Progetto per la costruzione dell'impianto di compostaggio con recupero di biometano da realizzare nell'area di Napoli Est(Ponticelli) - CUP B67H17000290007

RISPOSTA ALLE INTEGRAZIONI RICHIESTE
CON PROT. 2020.0382776 DEL 13/08/2020

RISP_INTEGR

Data	Emissione	Redatto	Verificato	Approvato
Febbraio 2021	Revisione a seguito della Richiesta di integrazioni nel merito del 13/08/2020	VM	ST	ST

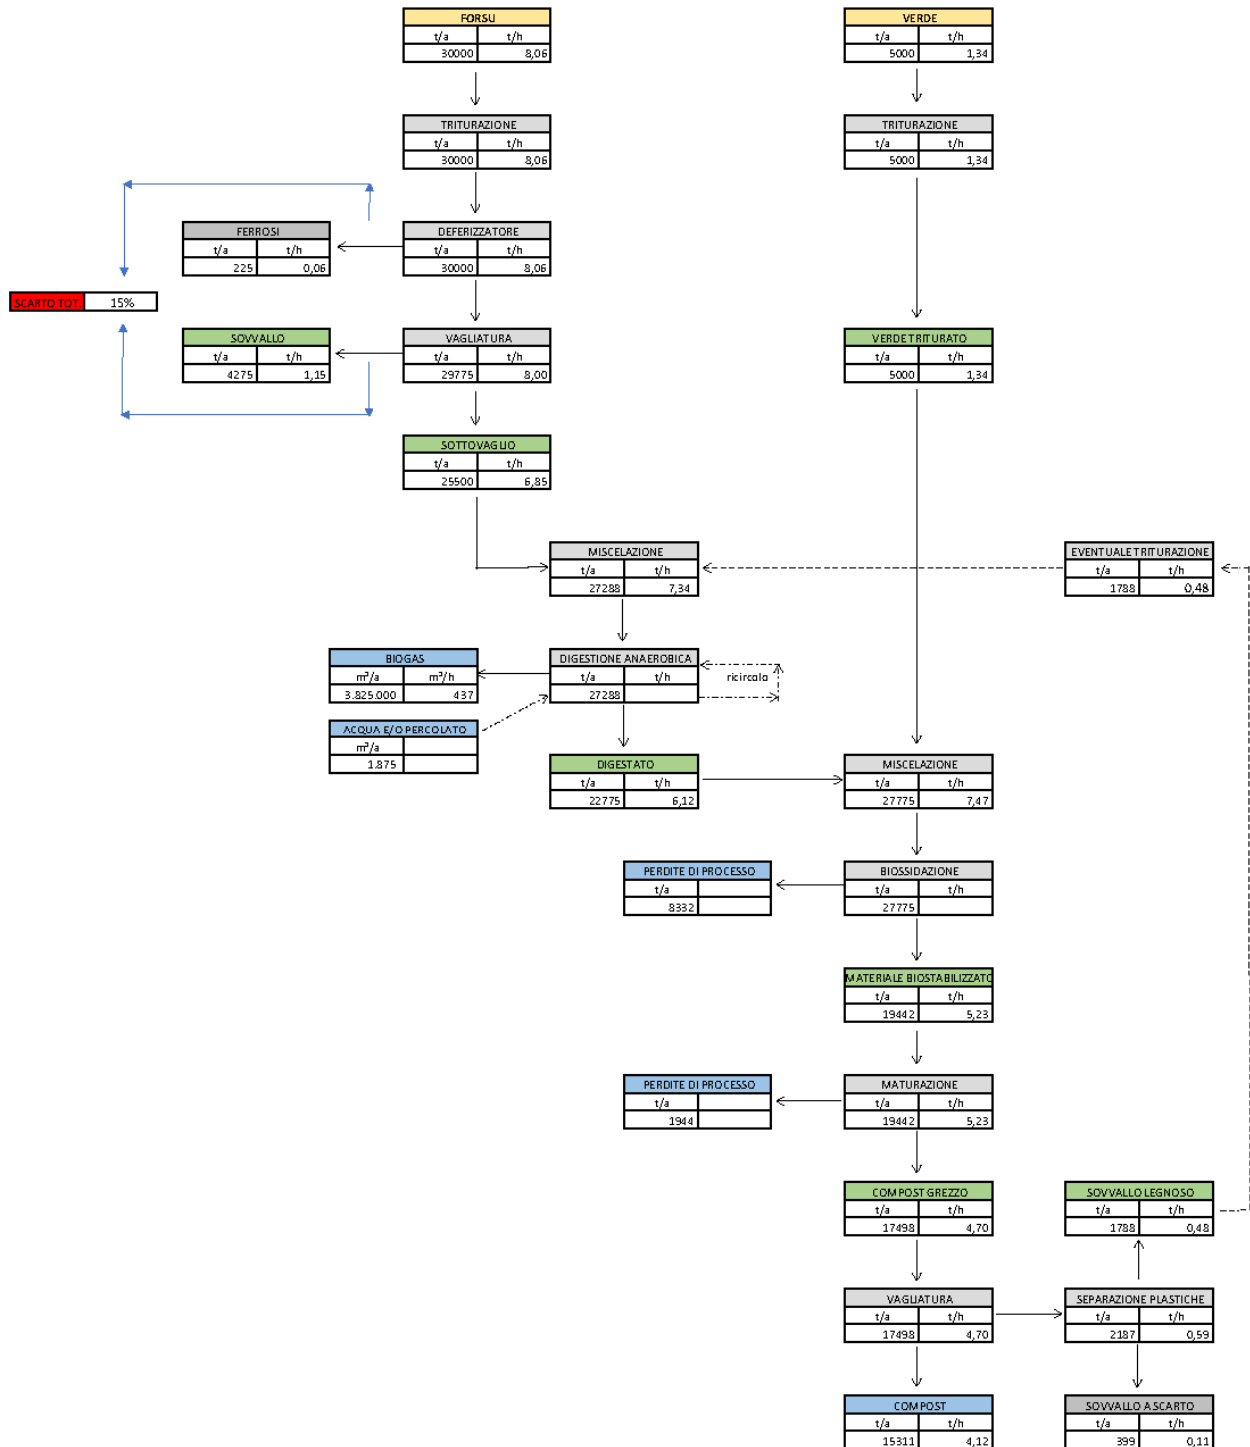
La stazione di trasferimento posta in adiacenza a quella di ricezione si rendeva necessaria per eventuali quantità di rifiuto che eccedevano la potenzialità nominale di 40.000 t/anno nella precedente configurazione progettuale. Alla luce della scelta di ricevere in ingresso all'impianto un quantitativo di rifiuti pari a 30.000 t/anno, con quantitativo medio giornaliero pari a 97 tonnellate, i locali in questione saranno privi di macchine e potranno ospitare cassoni per la raccolta di frazioni incongrue non idonee al trattamento all'interno dell'impianto; si prevede un controllo visivo da parte di un operatore addetto, con lo scopo di caricare il materiale su camion per lo smaltimento in altri impianti.

Tale area, quindi, non prevede lo stoccaggio di materiale organico in ingresso.

Si conferma che l'aggiornamento della proposta progettuale esclude l'attività di trasferimento in impianto.

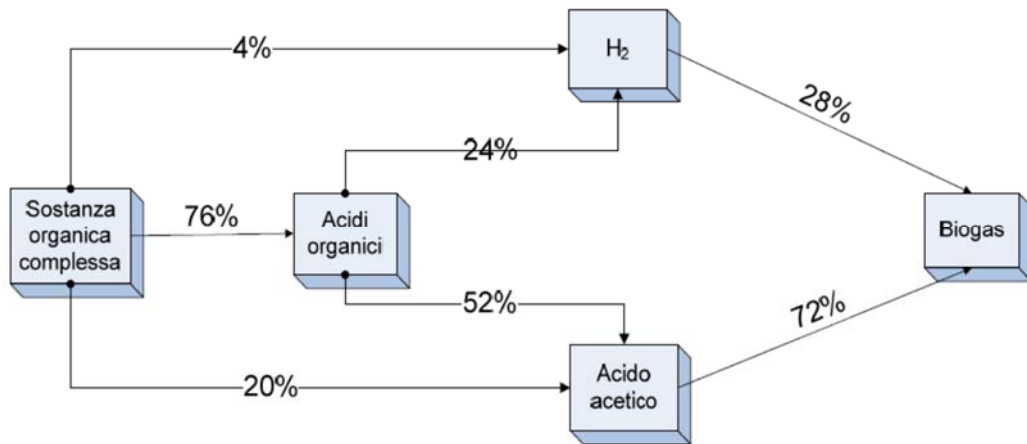
- f) Per quanto riguarda il funzionamento degli scrubber è molto importante verificare periodicamente il corretto funzionamento degli ugelli, le perdite di carico dell'impianto, effettuando le necessarie operazioni di pulizia, manutenzione e garantendo un ricambio del liquido di lavaggio continuo. Nell'impianto in oggetto è previsto il solo lavaggio/umidificazione dell'aria da trattare con acqua. Nonostante tutto l'aria normalmente trattata contiene vapori a matrice organica e biodegradabile. Per tale motivo è molto importante la periodica verifica del corretto funzionamento degli ugelli e il monitoraggio di eventuali perdite di carico anomale onde evitare l'interruzione del corretto ricambio del liquido di lavaggio che deve essere mantenuto continuo.

In merito alle considerazioni sopra riportate si sceglie di installare comunque gli scrubber già predisposti per il lavaggio con reagenti chimici (lavaggio acido/basico). Così facendo, anche dopo la messa a regime dell'impianto, sarà comunque possibile effettuare questo tipo di trattamento qualora se ne dovesse riscontrare la necessità, ovvero non fosse sufficiente il lavaggio ad acqua per garantire la rigenerazione del sistema di abbattimento. La scelta stessa di installare uno scrubber a servizio di ciascun settore dei biofiltri, consente infatti l'agevolazione delle azioni di manutenzione di impianto, tra cui le azioni di lavaggio, garantendo la continuità di esercizio del sistema di aspirazione e trattamento delle arie esauste a tutela dell'ambiente circostante.
